**Verslag huishoudelijke elektrische installatie op laagspanning en zeer lage spanning****Algemeen:**

Referentie: 012-20260402-04	Datum controle: 02/04/2026
Keurder: 012

Eigenaar:	Onbekend	EAN-code:	Onbekend
Adres installatie:	Hoogstraat 27-31, 2000 - Antwerpen	Nummer teller(s):	1SAG1100338692
		Distributienetbeheerder installatie:	Fluvius
Datum uitvoering installatie: ☐ Vóór 01/10/1981 ☒ Tussen 01/10/1981 en 01/06/2020 ☐ Vanaf 01/06/2020			
Type: ☒ Wooneenheid ☐ Niet-huishoudelijk ☐ PV ☐ Batterij ☐ Laadpaal

B26 - Het elektrisch bord kon niet gedemonteerd worden (Boek 1: 5.3.5.1).

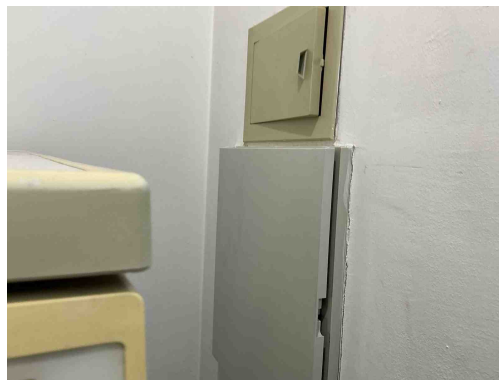
Opmerking: Oa bord 1 en 2 wasmachine en droogkast staan er voor, geen isolatiemeting kunnen uitvoeren

B17 - De voedingsspanning is niet op elk bord vermeld (Boek 1: 3.1.3.3).

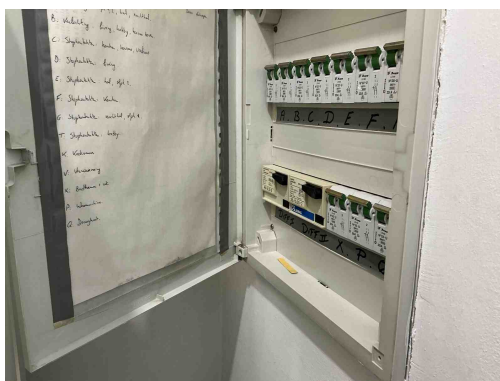
Opmerking: Oa bord 1 en 2
